EMENTA: Obter subsídios à proposta de revisão do valor de referência de O&M da tecnologia solar fotovoltaica para fins de reembolso da CCC, constante do anexo II da Resolução Normativa nº 1.016/2022.

CONTRIBUIÇÕES RECEBIDAS

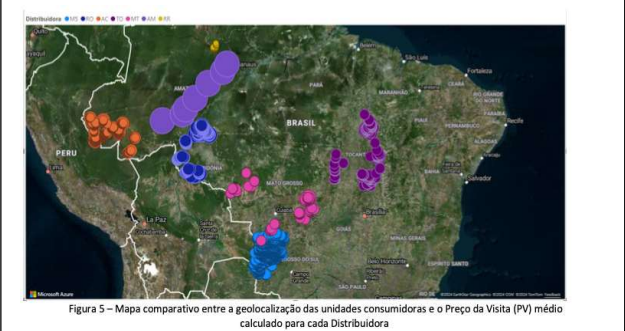
Comentário.	Valores de R\$573,69 por visita na RRE e de R\$ 16.408,00 por visita na AME, indicam que a gestão da AME deve ser melhorada e incentivada para que os números sejam mais próximos do que já é possível em uma distribuidora na mesma região Amazônica.
-------------	--
